改善箇所説明図

改善措置の内容

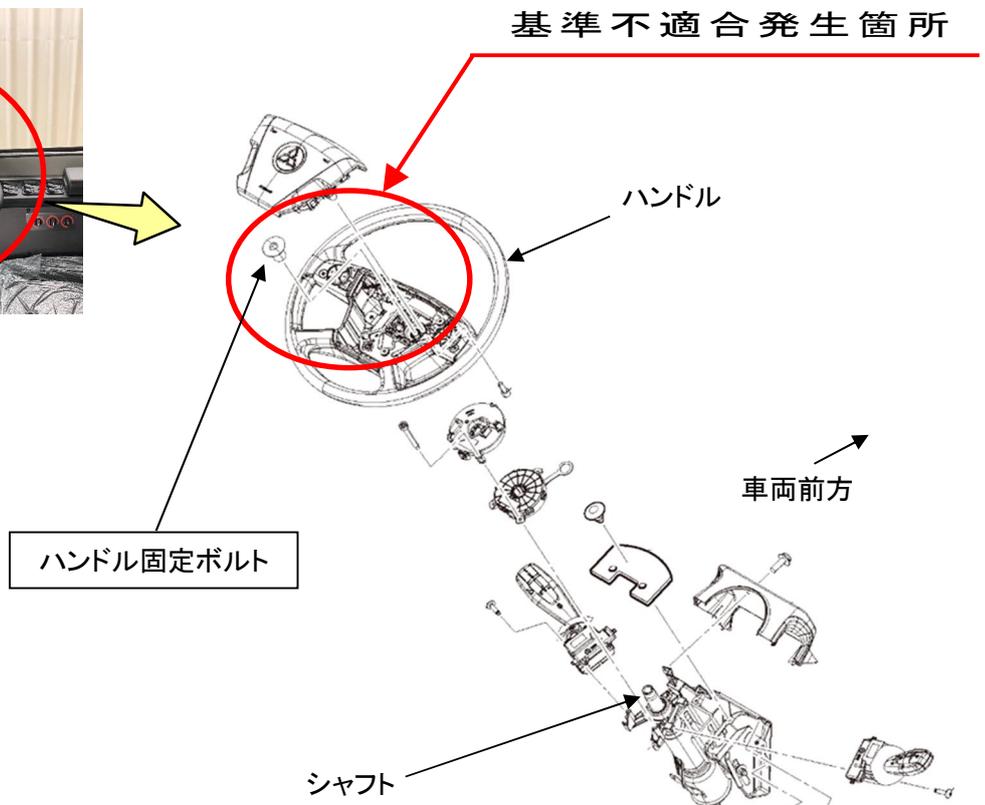
大型観光バスにおいて、ハンドル固定ボルトの締付け工程が不適切なため、当該ボルトを取付けずに出荷された車両がある。そのため、ハンドルがシャフトから外れるおそれがある。

全車両、ハンドル固定ボルトを点検し、取付けられていない場合は当該ボルトを規定トルクで締付け、取付けられていた場合は規定トルクで締付ける。

注：□ は、装着および規定トルクで締付ける部品を示す。

識別：作業完了車には、ハンドル調整レバー部のブラケットに白色ペイントを塗布する。
